「FS1A型安全控制器」型錄訂正表

●FS1A型安全控制器型錄〔Cat.No.TP1290-0 2008年9月發行（3、5、10頁）〕

TP1290-0 3頁

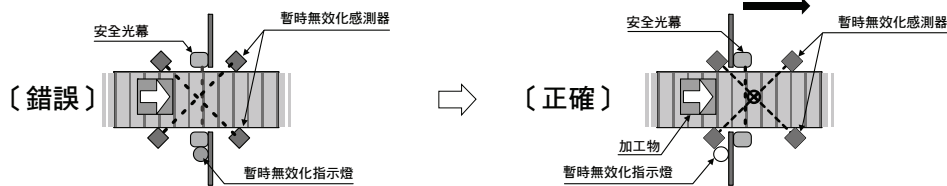
危險區域與非危險區域的區別不明確。從人員的位置來推測，安全光幕安裝在非危險場所。而且，暫時無效化感測器的交叉點在非危險區域內，同時也落於安全光幕的檢出範圍的前方。

明確區別危險區域與非危險區域，並將安全光幕設置在危險場所。而且，暫時無效化感測器的交叉點變更在危險區域內、在安全光幕的檢出範圍後方。並且，在暫時無效化功能的解說欄下追加以下內容。

註：設置安全光幕以及無效化感測器時，請參照 IEC TS 62046 等規格，使其能夠滿足安全性能進行正確設置。
